Konstr.	Ritad HG	Godk.	Smst nr.	Ers.	Tolerans där ej annat angivits: ISO 2768 m
Dat. 1993-09-24	Skala 1:6		Atlantic H18 Art.nr: XAHX18R		Ritn.nr 14237 / Ändr. B

intra SCANDINAVIAN DESIGN

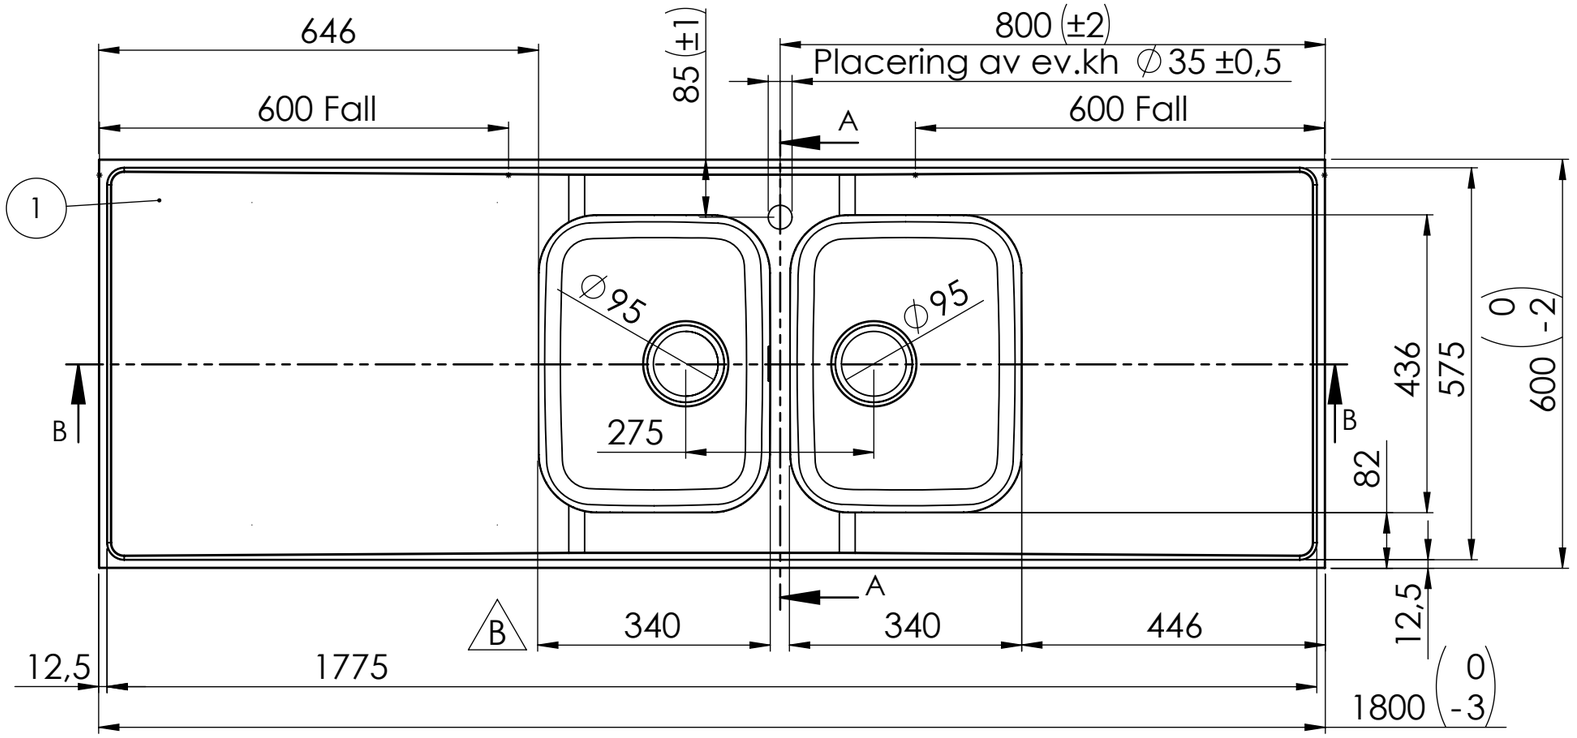
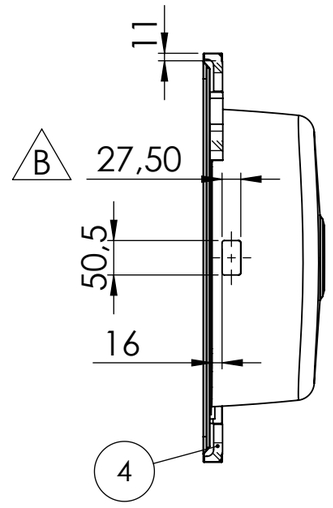
REVISIONS			
REV.	DESCRIPTION	DATE	APPROVED
A	Windexplatta ersatt med MDF. Kantklipp, ram och gavel ändrade för att vulsten inte ska överstiga 30mm. Omvik långsida var 9mm. Avlopp 51 ersätts av avl 97. Låda 34 stabiliserad med bombering R700.	2013-05-16	MR
B	Ny dimension 339 -> 340, rektangulärt bräddavlopp infört, ny tolerans (±2).	2022-09-13	LC
